ザイリンクス Virtex™-4 デバイス ファミリをご利用いただき誠にありがとうございます。弊社では、デバイス品質において万全を期しておりますが、表 1 に記載のデバイスに以下のエラッタが確認されましたのでお知らせ致します。

このエラッタは、英語版 (EN070、バージョン 1.8、2008 年 5 月 14 日発行) を翻訳したものです。

図 1: トランスミッタおよびレシーバのライン レート

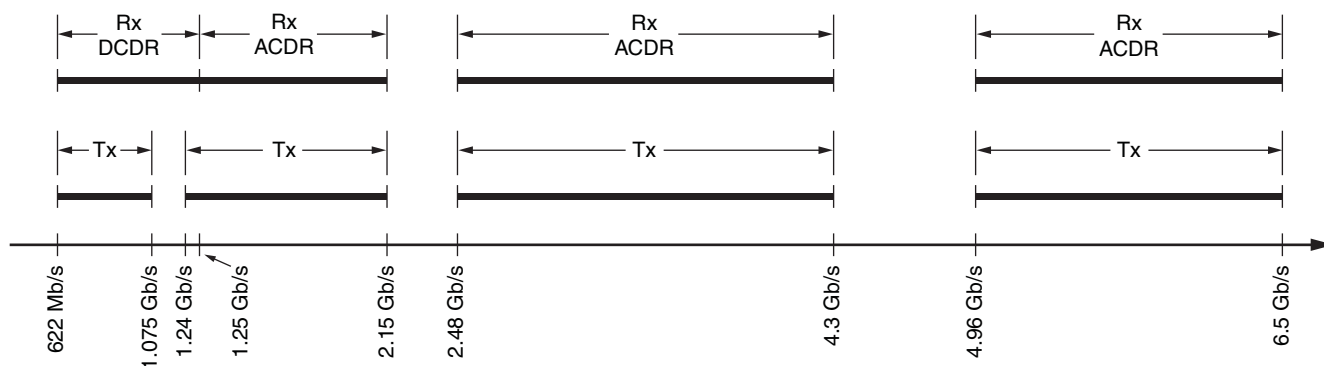
VCO の動作周波数範囲は、ライン レートに直接影響を与えます。レシーバがアナログ CDR モードで動作している場合、2.15Gb/s ~ 2.48Gb/s および 4.3Gb/s ~ 4.96Gb/s のライン レートはサポートされていません。また、トランスミッタでは 1.075Gb/s ~ 1.24Gb/s、2.15Gb/s ~ 2.48Gb/s、および 4.3Gb/s ~ 4.96Gb/s のライン レートがサポートされていません。

図 1 に、トランスミッタ (Tx)、デジタル CDR モードのレシーバ (Rx DCDR)、およびアナログ CDR モードのレシーバ (Rx ACDR) でサポートされているデータ レートを図示します。
